第2回 大井川水資源検討委員会

平成27年4月2日(木) 15時00分～

二軒小屋発電所 西俣トンネル・合流トンネルの湧水量

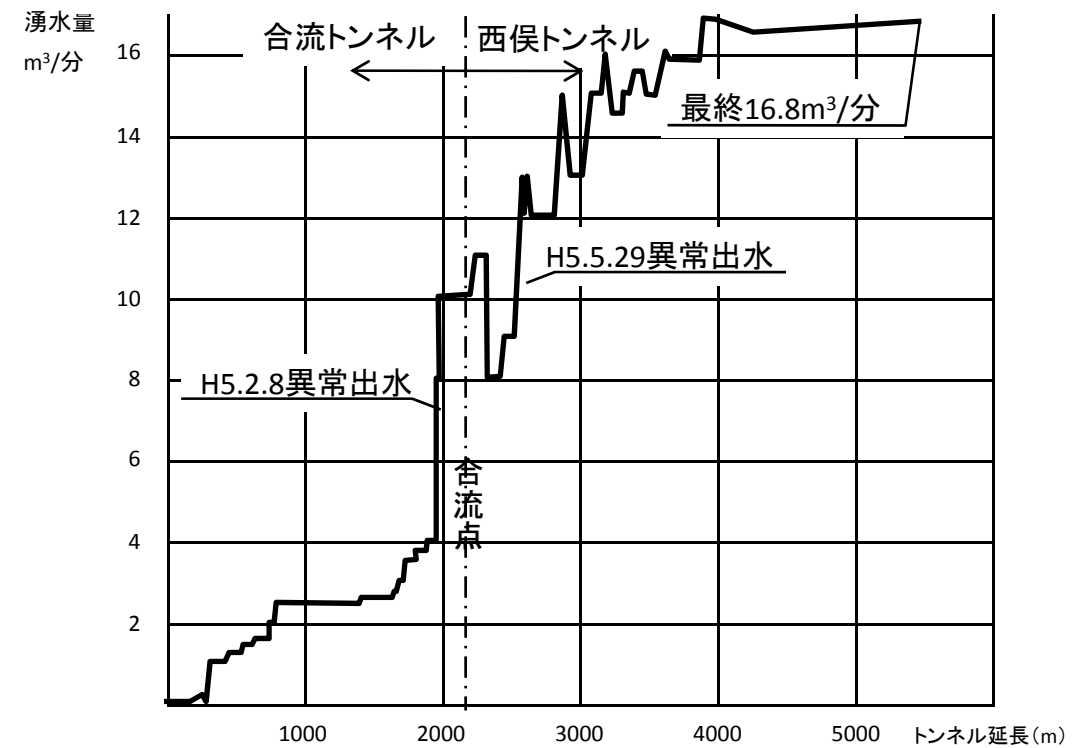
- ・二軒小屋発電所のトンネル掘削時の湧水量は、中央新幹線のトンネル掘削時の参考となるため調べて頂きたい。
- ・低水期のモデル化による再現性が、利水への影響の有無を判定する上で重要となるので、さらに数年にわたって解析において再現できているか確認が必要である。
- ・東俣には工事により河川流量に影響を受けない範囲に計測地点を設けているが、西俣にも影響を受けない範囲に計測地点を設けることを検討頂きたい。
- ・被圧地下水帯の挙動を把握するために鉛直ボーリングを実施することが望ましい。

水力発電所導水路トンネル工事中の湧水量
